OGGETTO: [ID_VIP: 7577] Procedura di Valutazione di Impatto Ambientale ai sensi dell'art.23 del D.Lgs 152/2006 relativa al progetto per la realizzazione di un impianto integrato agrovoltaico, da realizzarsi nel comune di San Severo (FG) in località Motta della Regina - Celentana, costituito da impianto olivicolo superintensivo e impianto fotovoltaico di potenza nominale pari a 37,561 MWp -

Proponente: Società Marco Polo Solar S.r.l.

Parere tecnico istruttorio

Individuazione degli impianti fotovoltaici presenti nell'area del dominio.

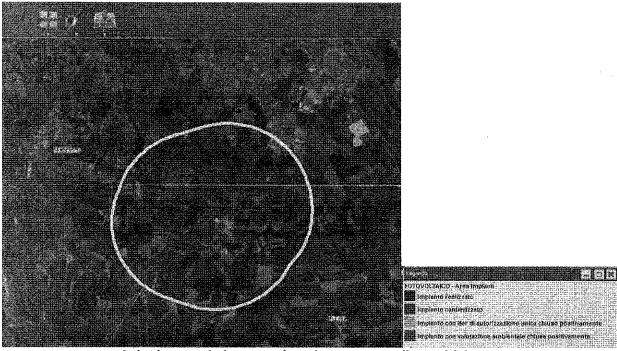
CONSIDERATO che nel caso in esame la verifica del criterio A – Fotovoltaico con Fotovoltaico del Titolo V – Impatti cumulativi su suolo e sottosuolo, individua un impatto cumulativo tra il progetto di agrifotovoltaico in esame ed impianti fotovoltaici esistenti (cfr. IBUWV56_Studio di Impatto Ambientale, pag.152).

Flgura 14. Individuazione dell'areo dato da RAVA, delle aree non idonee e degli impianti del dominio:

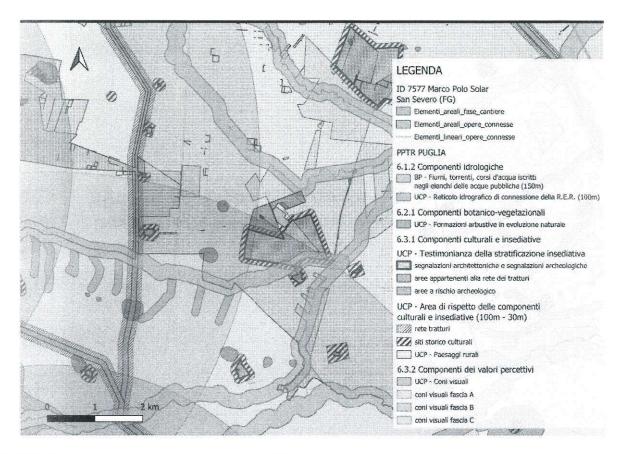
CONSIDERATO che, (come anche rappresentato dal proponente nella sottostante figura 14 della Sintesi Non Tecnica, e a pag. 160 dello Studio di impatto ambientale e nella successiva elaborazione della Scrivente), l'impianto risulta previsto completamente in Area Non Idonea, in quanto in parte ricadente nell'Area di rispetto del sito archeologico di Motta della Regina - bene paesaggistico ai sensi dell'art. 142 comma 1 lettera m) -, in parte nella fascia di 150 m del Canale S. Maria - bene paesaggistico ai sensi dell'art. 142 comma 1 lettera c) - in gran parte in area individuata dal P.A.I., ed in parte all'interno dei Coni visuali di Castel Fiorentino e di Castello di Lucera (*Figure sottostanti*), nonché collocato in una ristretta porzione di territorio compresa tra lo stesso Canale S.Maria, il Torrente Triolo e il Rio il Canaletto;
